## 改善箇所説明図②

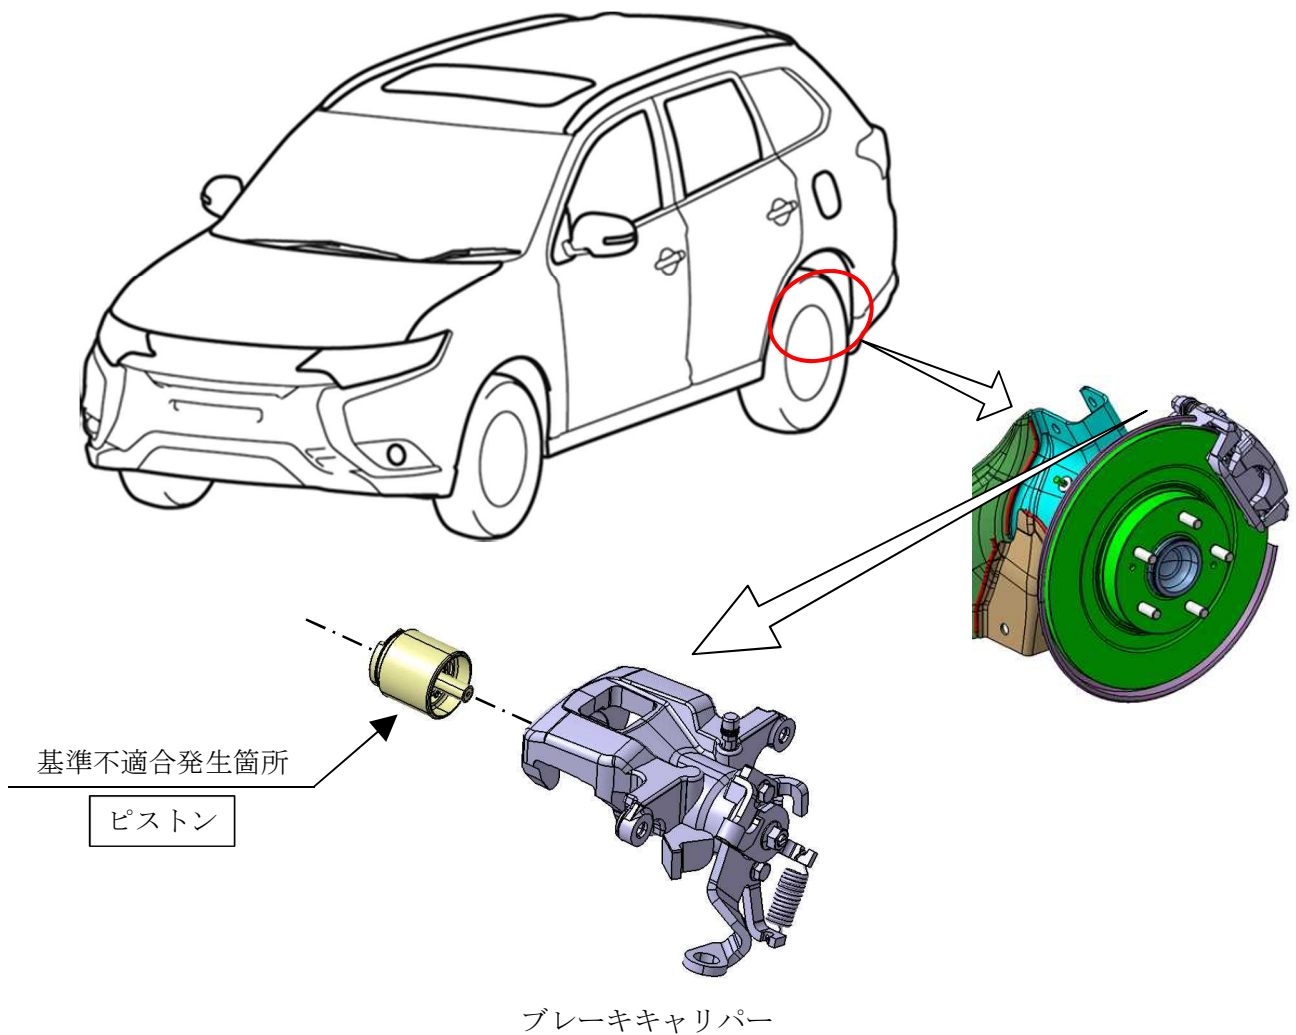
後輪のブレーキキャリパーにおいて、製造工程での検査不良により検査規格を外れる部品が流出したため、ブレーキパッドとブレーキディスクとの隙間を自動調整する機構が作動しなくなるものがある。そのため、ブレーキパッドの摩耗が進行しても、ブレーキパッドとブレーキディスクの隙間が自動調整されず、駐車ブレーキの制動力が低下し、最悪の場合、駐車中の車両が動き出すおそれがある。

全車両、確認のうえ、後輪のブレーキキャリパーが対策前品の場合は、ブレーキキャリパー内部のピストンを良品に交換する。①の改善措置においてブレーキキャリパーを対策品に交換した場合、ピストンも同時に良品に交換される。

注：図中の  内は、交換する部品を示す。
